MEMORANDO

Asunto: INFORME PRELIMINAR LEVANTAMIENTO SUSPENSION
PROCESOS SUSPENDIDOS RESOLUCION #00034 DEL 06
ENE.2023.

PROCESO No. 22001342 H2: Adquirir y poner en funcionamiento equipos de comunicación VHF para la FIR Barranquilla (Vigencia Futura).

Diagrama Transmisor/Receptor de Comunicaciones VHF R&S Serie 4200

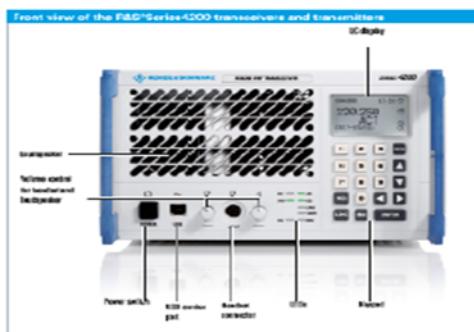
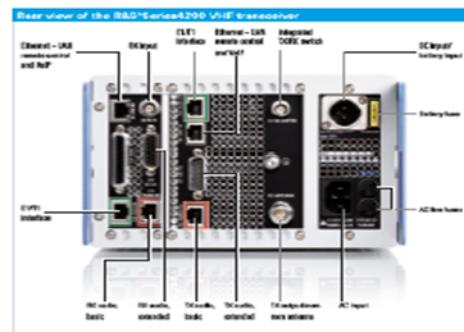
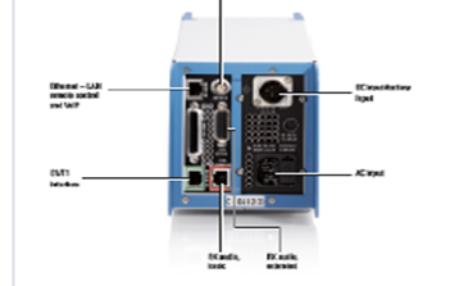
Se aprecia el diagrama de Comunicaciones VHF Rhode&Schwarz serie 4200 que certifican también existen en la FIR BAQ.

El Cerro de Montezuma ha generado recientemente también problemas de Interferencias por Emisoras para la FREQ ACC BOG SW, Sector de Panamá y FREQ. 127,4 MHZ ALT. FIS Sala Radar Medellín; y con Radios RHODE&SCHWARZ 4200 cuya banda de Frecuencias excede los estándares OACI y RAC 210, Generando y Recibiendo Interferencias tanto en Tierra como en el Espacio Libre, cuando nuestro sistema de equipos no está bien ajustado.

Diagrama Sistema Voting Raytheon para las posiciones de Centros de Control

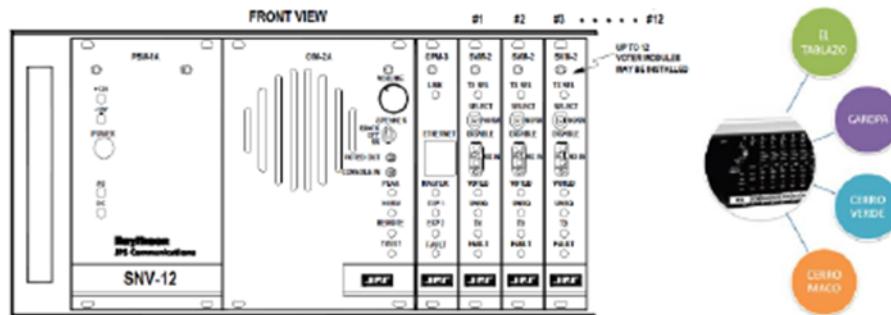
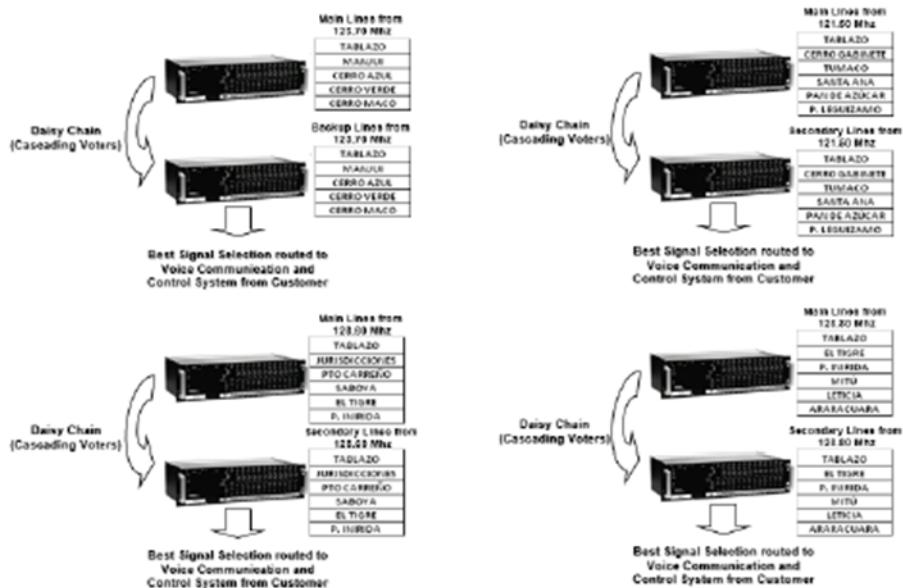
En cuanto al Voting, pues se aprecia que es Raytheon, la misma marca que tienen que entregar en el proceso de la FIR BAQ:
